改善箇所説明図

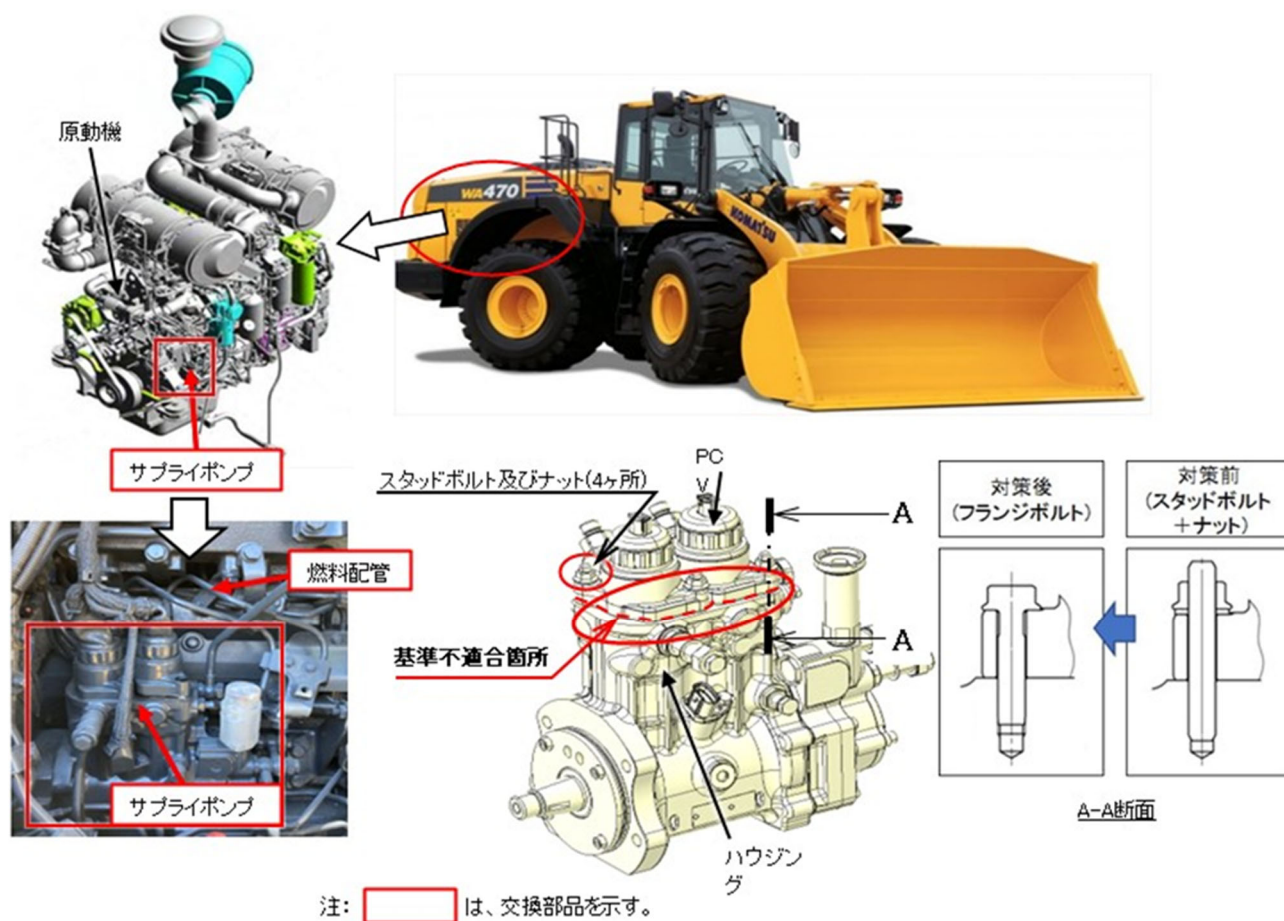
ショベル・ローダの燃料噴射装置において、圧力制御バルブ(PCV)をサブライポンプに固定するボルトの軸力が不足しているものがある。そのため燃料配管から伝わる振動や燃料の圧送圧など、サブライポンプに加わる作用力によってボルトが緩み、最悪の場合、ボルトが折損してサブライポンプから燃料が漏れるおそれがある。

改善措置の内容: 全車両、サブライポンプを対策品に、燃料配管を新品に交換する。

識別: PCV を固定するボルトの形状で識別する。
